Hannover, 15. Februar 2015

Niedersächsische Landesbehörde  
für Straßenbau und Verkehr  
Dezernat 33 (Planfeststellungsbehörde)  
Göttinger Chaussee 76 a  
30453 Hannover

## **Einwände gem. § 73 Abs. 4 S. 1 zum Planfeststellungsverfahren Stadtbahnstrecke D-West, Abschnitte 3 (Steintor), 4 (Goetheplatz) und 5 (Glocksee)**

**A.7.** Zu PBefG § 13 Voraussetzung der Genehmigung, (1) 1: *„Die Genehmigung darf nur erteilt werden, wenn... die Sicherheit und die Leistungsfähigkeit des Betriebs gewährleistet sind“.*

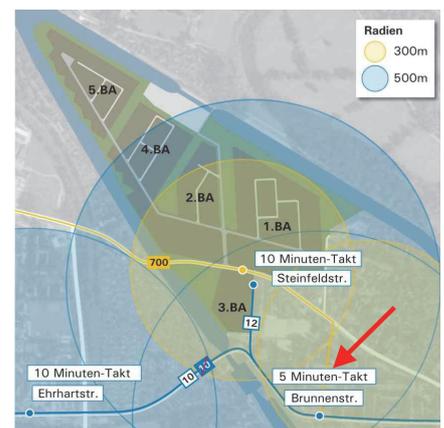
**Einwand:** Die Leistungsfähigkeit des Endpunkts Raschplatz mit seiner vorgeschalteten Wendeanlage wurde am 03.04.2013 im Stadtentwicklungs- und Bauausschuss in einer Anhörung von einem Vertreter der Üstra als „nicht zukunftsfähig“ bewertet. Die Umrüstzeiten am Endpunkt Raschplatz ohne eine nachgeschaltete Wendeanlage (sondern durch ein vorgelagertes Weichenkreuz) und gesetzlich vorgeschriebene Fahrerpausen ergeben, dass die Leistungsfähigkeit dieses Endpunktes bei der aktuell angesetzten Taktfrequenz von 7½ Minuten erreicht wird. Damit sind spätere Taktverdichtungen (z. B. auf 5 Minuten) oder zusätzliche Fahrten von noch zu planenden Stichstrecken auf der D-West (z. B. Wasserstadt Limmer, Davenstedt [von A-West via Humboldtstraße]) ausgeschlossen bzw. betrieblich nicht machbar. Der Nahverkehrsplan 2008 gab zudem für den Ausbau der D-Linie Zielvorstellungen wie „Erhöhung der Wirtschaftlichkeit“ und „Erzielung von Fahrgastzuwächsen“ vor. Der NVP 2014 legt diese Ziele erneut fest. Laut PBefG § 8 (3) sind die Ziele des NVP von Belang.

### 3.6. Zu Lageplan „VA 4 LA 1“ sowie Pläne „S AG3 GR 1“ bis „S AG3 GR 3“, „S AG3 SN 1“, Fahrstühle Steintor

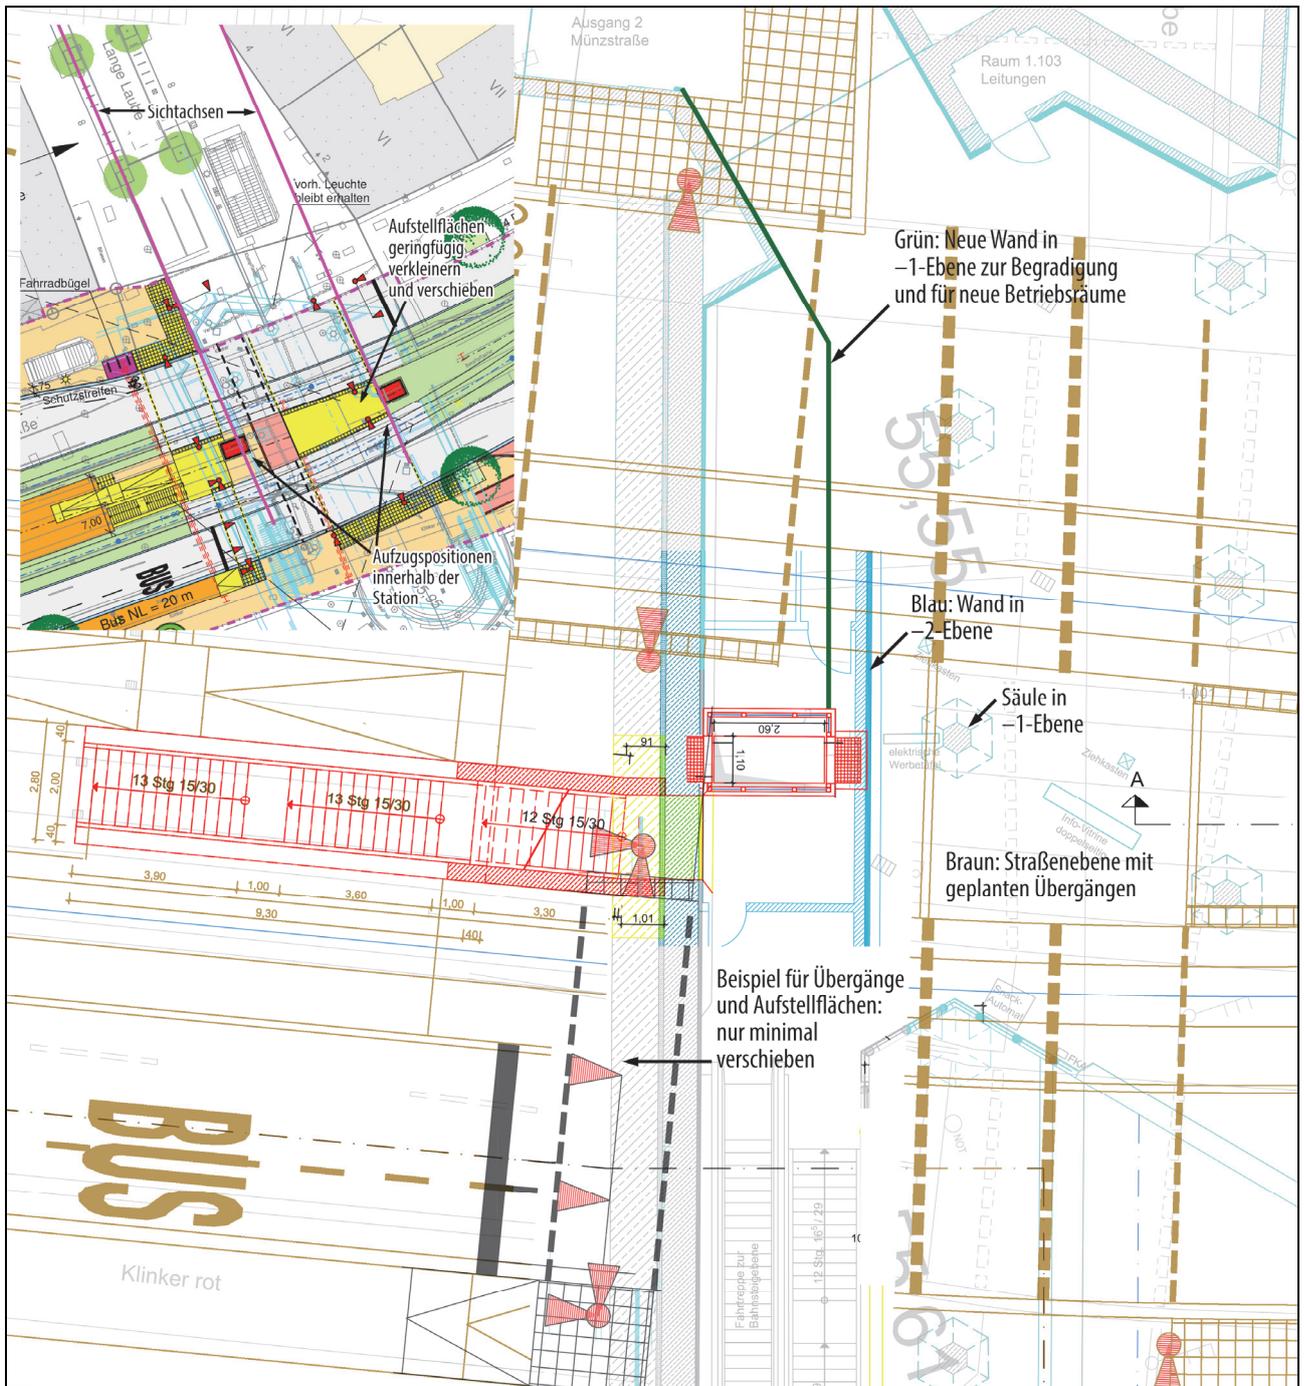
Ein innerhalb der Station bis zur –2-Ebene durchgezogener Fahrstuhl wäre topographisch durchaus machbar gewesen, wenn die Fußgängerquerung zur Langen Laube zusammen mit den anderen geplanten Querungen etwas nach Süden verlagert und geringfügig verschmälert sowie zusammenrückend angelegt werden. Laut City

2020 wird die Bebauung des Steintorplatzes angestrebt, wodurch sich eine Neuanlage der Seitenräume und des Steintorplatzes ergeben würde. Geplante Hochbauten links und rechts der hier erwähnten Sichtachse Georgstraße–Lange Laube würde selbige ohnehin stark einschränken, sodass die Aufzugspositionierung durchaus zugunsten einer umstiegsfreien Anlage erfolgen könnte.

Ein weiterer Aspekt ergibt sich durch die Aufzugsanlage außerhalb der Station. Dadurch entsteht in der Verteilerebene ein enger, uneinsehbarer Rücksprung bei der Fahrstuhl-Anlage. Hier kann es in diesem durch das Nachtleben frequentierten Bereich schnell zu unzumutbaren Verunreinigungen kommen (siehe S AG 3 GR 2). Eine soziale Kontrolle durch Blickbeziehungen ist durch lange Mauervorsprünge sowie von weitem durch die umliegenden schräg stehenden Infovitrien und Werbetafeln kaum gegeben und kann die Anlage vor derartigem Vandalismus kaum schützen. Hierdurch entstehen auch unnötige Angsträume für Fahrgäste, wodurch insgesamt eine Nutzungsmeidung eintreffen würde.

Ein Vorziehen der Aufzugsachse innerhalb der Station mit Abschluss der Aufzugstür mit den Betriebsräumen auf der –2-Ebene sowie besserer Zugangslage in der Verteilerebene (untersuchte Variante 2 vom März 2014) würde derartige Probleme vermeiden und zugleich ein umsteigefreies Durchfahren ermöglichen. Die Aufzugsanlage an der Straßenebene steht „stadteinwärts“ zudem nur in Parallelität mit den Bäumen der Langen Laube, rechts verschmälert sich ihre Straßenflucht ohnehin (Häuser Lange Laube 2 bis 6, von ca. 31 m Kante Münzstraße zu ca. 21 m, beginnende Häuserflucht Haus Nr. 8). Der Aufzug „stadtauswärts“ in Variante 2 würde also an der Straßenebene parallel zu diesen Häuserkanten liegen. Eine Sichtachse ist demnach kein hochzuhaltender schützenswerter Grund für eine verschlechterte Betriebsanlage.

### 3.8. Zu Lageplan „VA 4 LA 1“, Hochbahnsteig und Treppenabgang Steintor

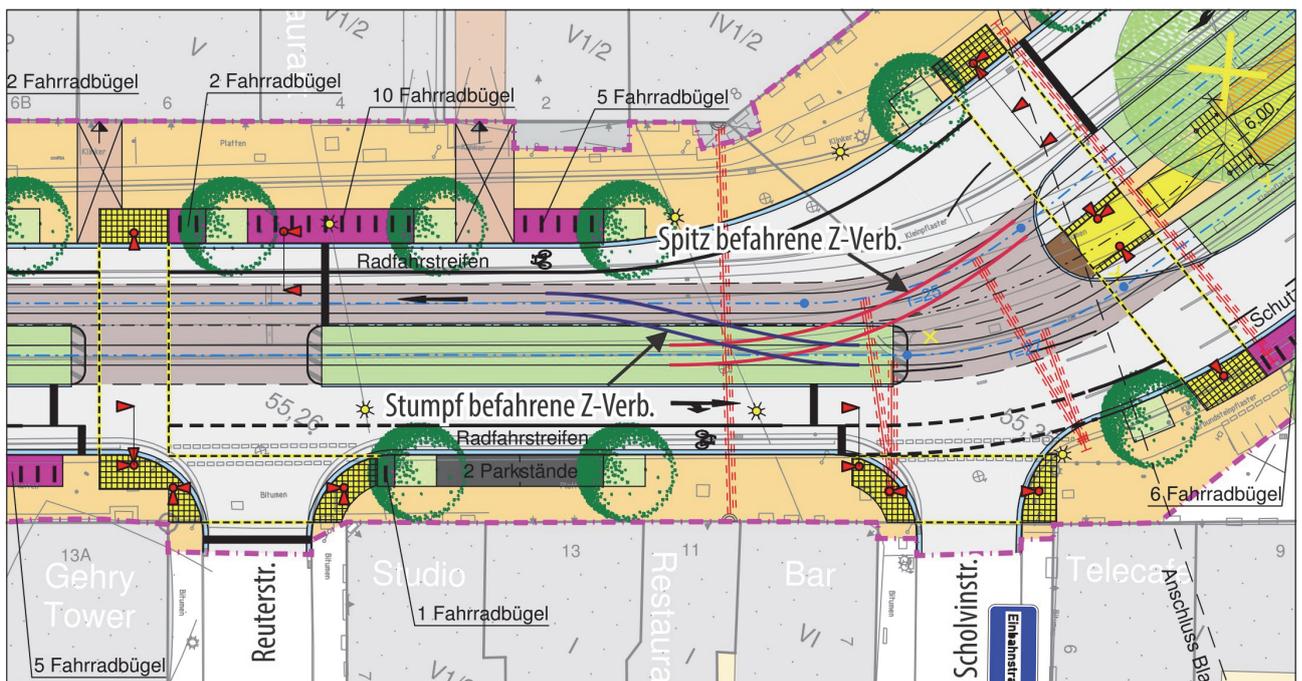
**Einwand:** Im Hochbahnsteig Steintor sind am nördlichen Abgang zur Langen Laube der oben erwähnte Treppenabgang, eine mittig eingeschobene Rampe sowie eine kleine Treppe geplant. Daraus resultieren eine schlauchartige Breite von 2,00 m für den Treppenabgang, 1,70 m für die Rampe und ca. 1,35 m für die kleine Bahnsteigtreppe. Zugunsten der Rampe und des Treppenabgangs sollten diese Maße durch leichte Ausdehnung der Bahnsteigfläche am Nordkopf verbreitert werden, etwa um 50 cm. Es ergäben sich dann ca. 2,20 m für den Zugang zur Verteilerebene und großzügigere ca. 2,20 m für die Rampe mit dem größten Fahrgastzustrom (oder zumindest das Verhältnis 2,00 m und 2,50 m Rampe).

Das Problem von minimal bemessenen Zugangsrampen wurde schon im Einwandsverfahren der Abschnitte 1 und 2 dargestellt, am Hochbahnsteig Hbf./Rosenstraße. Dort ist die Zugangsrampe Richtung Hbf. 2,50 m breit und stellt schon aufgrund dieser recht minimalen Breite einen Flaschenhals für die Umsteiger in Richtung Hauptbahnhof dar. Die Kanalisierung von Umsteigewegen mit nur 2,50 m Breite wurde im Erläuterungsbericht für Abschnitt 2 wie folgt beschrieben: *„Die Fahrgäste, die den Hochbahnsteig verlassen wollen, müssen ggf. (in einer mindestens befriedigenden Verkehrsqualität) an der Rampe kurz warten“*. Nicht zuletzt wird verharmlost beschrieben, dass *„dichtes Fahrgastaufkommen und ein gewisses Gedrängel in den Zu- und Abgangsbereichen von Haltestellen [...] an zahlreichen Haltestellen und Stationen“* auftreten würde und damit legitim wäre. Letzteres hat die Üstra in einem Schreiben an die NLStBV nicht bestätigt (siehe auch Einwand 4.1.).

Es ist also unergründlich, warum am Hochbahnsteig Steintor die Zugangsrampe für den Fahrgast-Hauptstrom dort mit minimalsten 1,70 m eingeplant wurde. Am Südeingang befinden sich ca. 1,70 m breite Bahnsteigzungen und eine 2,50 m Rampe. Zugunsten der Ausdehnung der wichtigeren Zugänge mit den höheren Fahrgastströmen ist deshalb eine leichte Verbreiterung der nördlichen Flächen auszuführen. Gleichzeitig könnte bei einer solchen Umplanung die südliche Bahnsteigfläche in der Breite minimiert werden, was zu großzügigeren Kurvenradien an der Einmündung in die Goethestraße führen würde. Diese sind mit 25 m wiederum – wie entlang der gesamten Neubaustrecke – sehr eng und garantieren keine schnelle und weiche Kurvenfahrten (siehe Einwand A.8.) Größere Radien würden zudem das Kurvenquietschen leicht verringern können.

### **3.11.** Zu Lageplan „VA 4 LA 2“, neue Knotenpunkte Scholvinstraße und Reuterstraße

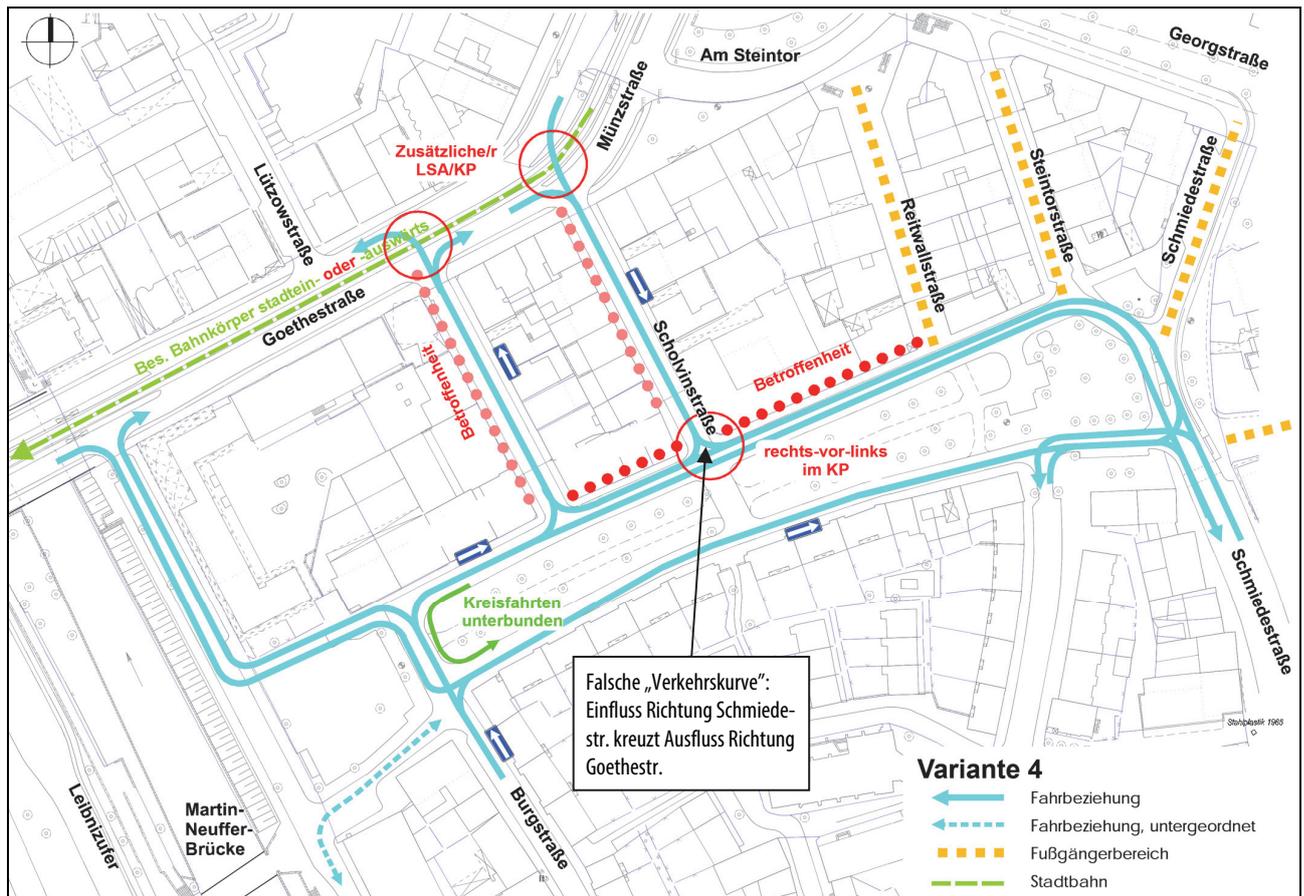
**Einwand:** Im Einwand A.6. wird ausführlich die Anlage der neuen Knotenpunkte Scholvin- und Reuterstraße behandelt. Betont werden muss erneut, dass sich dadurch in der Georgstraße auf einer Strecke von ca. 230 Meter vier Ampelkreuzungen ergeben (von Goethestr. 13a, Gehry-Tower bis Einmündung Kurt-Schumacher-Straße). Dass diese vier Knotenpunkte untereinander kommunizieren und etwa für eine Fahrrelation (z. B. Goethestr. Richtung Goserie) eine „grüne Welle“ schalten, darf bezweifelt werden, sodass es vermehrt zu rotbedingten Ampelhalten kommen wird. Durch diese MIV-Haltesituationen entstehen Lärm- und Umweltbeeinträchtigungen, die die Geschäftslage in der Goethestraße zusätzlich belasten werden.

Weiterhin sind dadurch die allgemeinen Probleme durch mögliche Stausituationen zu nennen. Der abbiegende Ausfluss des Altstadtverkehrs aus der Reuterstraße sowie der von der Münzstraße linksabbiegende Einfluss des Altstadtverkehrs in die Scholvinstraße kann, sobald es in diesen Seitenräumen zu Problemen kommt, zu Stausituationen führen, die sich bis in die Knotenpunkte hineinziehen. Beeinträchtigungen des ÖPNVs sind dadurch zu befürchten. Ebenso ist durch die gleichzeitige Durchschaltung der beiden neuen Knotenpunkte die Goethestraße auf Rot gestellt, was ebenfalls zu belastenden Rückstaus (vor der Üstra-Remise, bezeichnenderweise vor der Klimaschutzagentur) führen wird (siehe auch folgender Einwand 3.12.). Generell sind ebenfalls in den Verkehrssimulationen von SHP vermehrte Wartezustände vor Rot-Ampeln in der Reuterstraße zu beobachten, die sich dann wiederum bis zum Marstall hinziehen könnten und die enge Straße nachteilig belastet.
